**DIRECTION GÉNÉRALE DE L’ÉVALUATION
ENVIRONNEMENTALE ET STRATÉGIQUE**

**Rapport d’analyse environnementale
pour le projet de Parc éolien Canton MacNider sur le territoire de
la municipalité régionale de comté de La Matapédia
par Parc éolien Canton MacNider Commandité Inc.**

Dossier 3211-12-259

Le 21 novembre 2025

FIGURE 3 : MODÉLISATION DU CLIMAT SONORE AVEC ÉOLIENNES DE PUISSANCE DE 7 MW

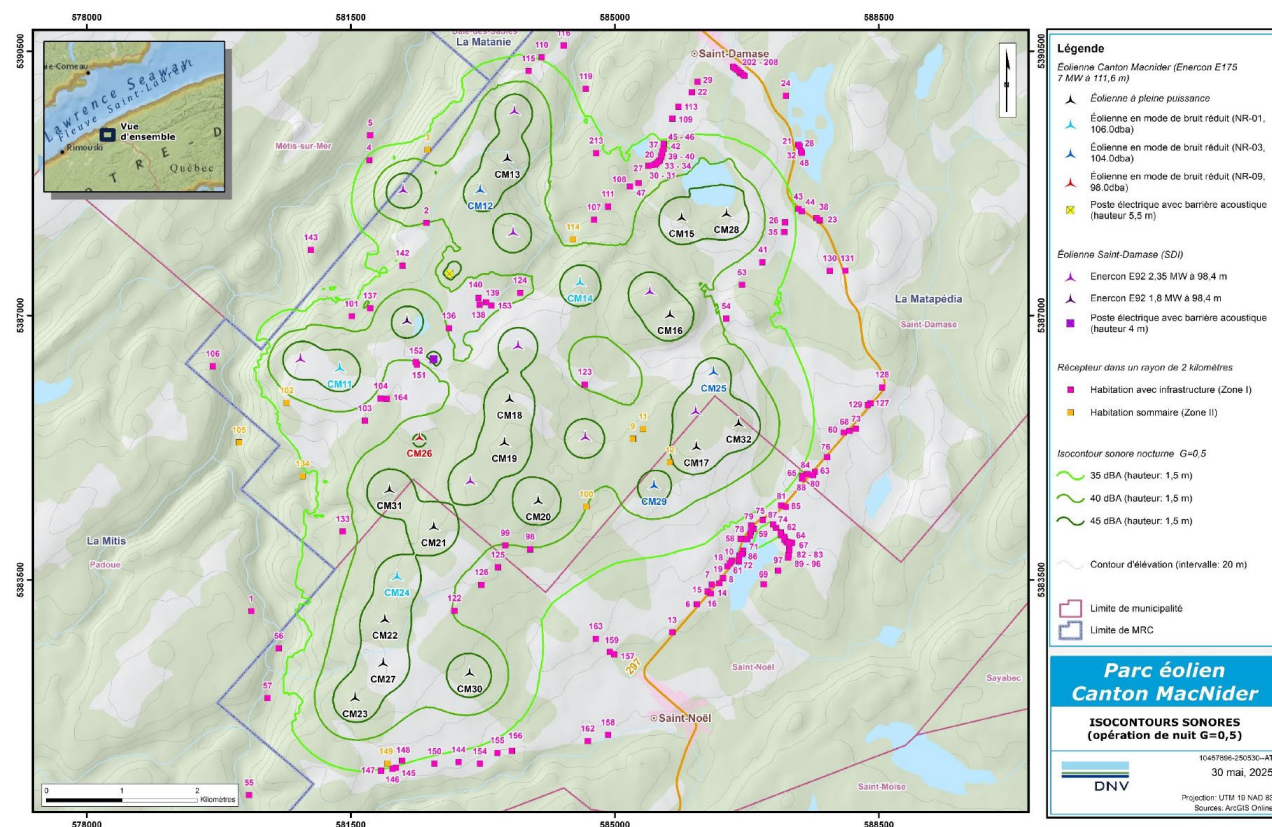
L'initiateur a transmis, en juin 2025, une mise à jour de l'étude sonore selon la dernière configuration de son projet, soit le plan d'implantation final du projet approuvé par la CPTAQ. Les résultats de cette étude confirmeraient l'efficacité des mesures d'atténuations précédentes.

Selon cette mise à jour, le niveau de bruit le plus élevé la nuit serait de 45 dBA à une habitation sommaire (ID 12). Le niveau de bruit le plus élevé la nuit à des habitations permanentes serait de 40 dBA pour plusieurs maisons ou chalets. Soixante-neuf des 161 récepteurs situés dans un rayon de 2 km d'une éolienne ou du poste électrique du projet ont un niveau sonore simulé de 35 dBA ou plus la nuit. Des niveaux sonores de moins de 35 dBA sont prévus à tous les autres récepteurs. La Figure 3 illustre cette simulation du niveau sonore en période d'exploitation en considérant une puissance de 7 MW pour toutes les éoliennes du parc éolien Canton MacNider (modèle Enercon E175) et les éoliennes existantes du parc éolien Saint-Damase I, dont la puissance varie entre 1,8 et 2,35 MW.

FIGURE 4 : RELOCALISATION DE L'ÉOLIENNE CM28

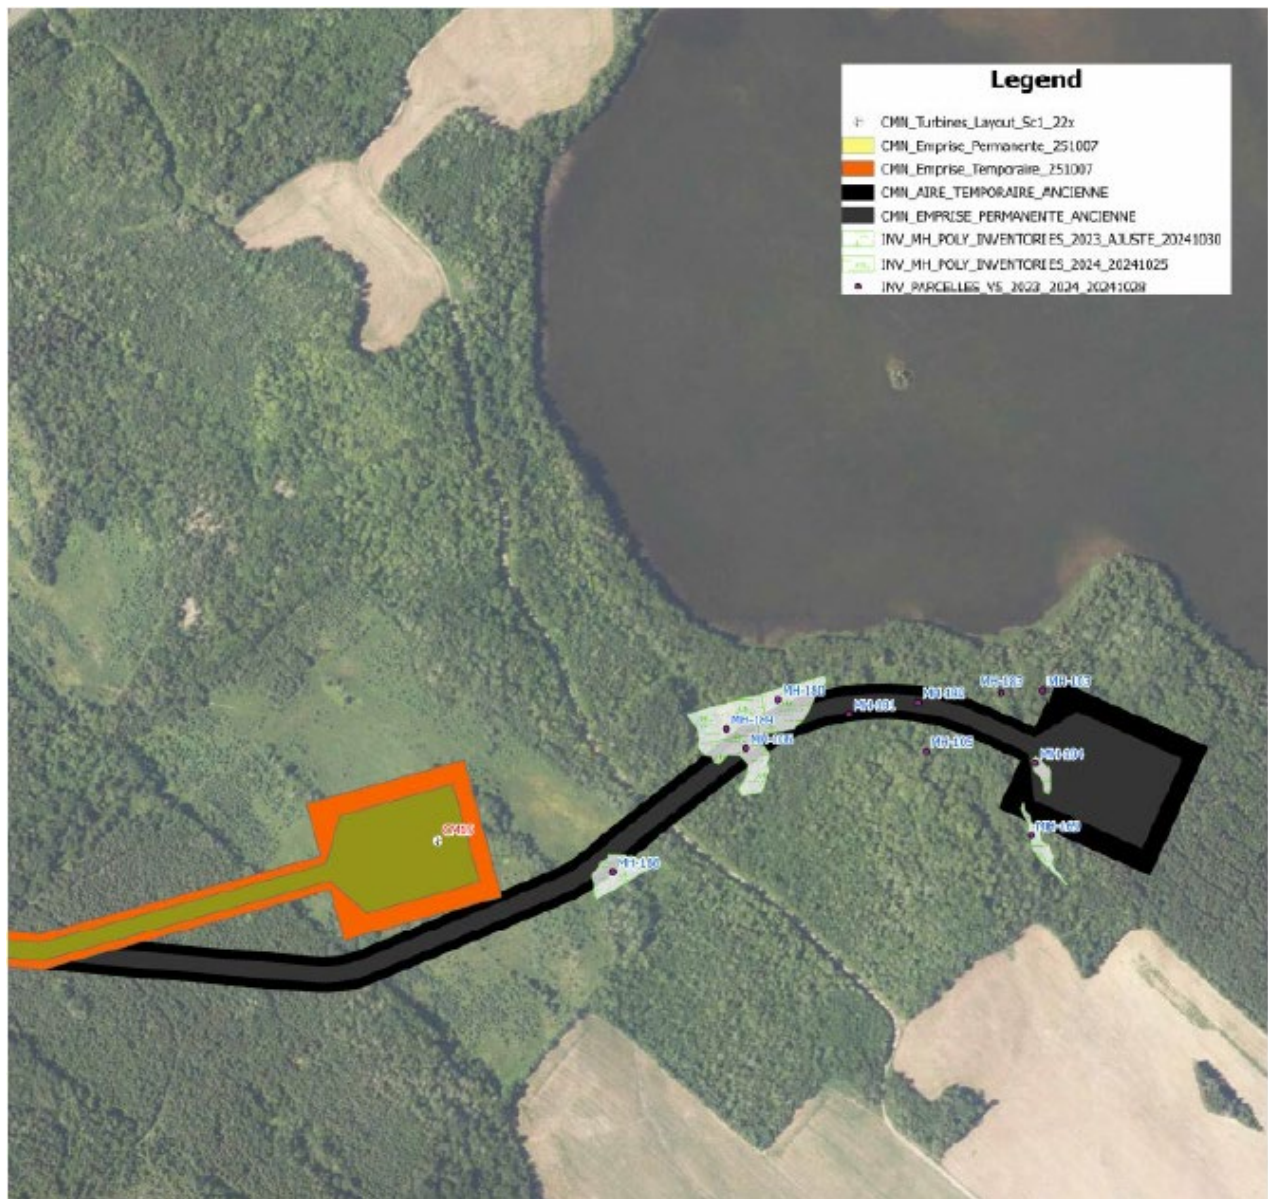
Pour donner suite aux diverses préoccupations formulées par le MELCCFP concernant l'évitement des milieux sensibles (dont les MHH), l'initiateur a effectué certains changements à son projet, dont l'optimisation de certains chemins d'accès, le retrait d'un raccourci-collecteur, la réduction de l'aire de travail requise pour l'implantation de la sous-station et du bâtiment d'exploitation et la configuration finale des éoliennes. En effet la position de l'éolienne CM28 n'a pas été retenue par l'initiateur dans la conception finale du projet. L'éolienne prévue à l'emplacement CM28 a donc été déplacée à l'emplacement CM31, permettant ainsi de réduire les interactions potentielles avec les habitats propices du poisson, des chiroptères et du Hibou des marais (voir également la section 3.4.3.2 *Faune avienne*). Pour ce qui est de l'emplacement CM32, qui était une position d'éolienne alternative, compte tenu du fait que la position CM31 remplace la CM28, l'emplacement CM32 n'est plus requis.
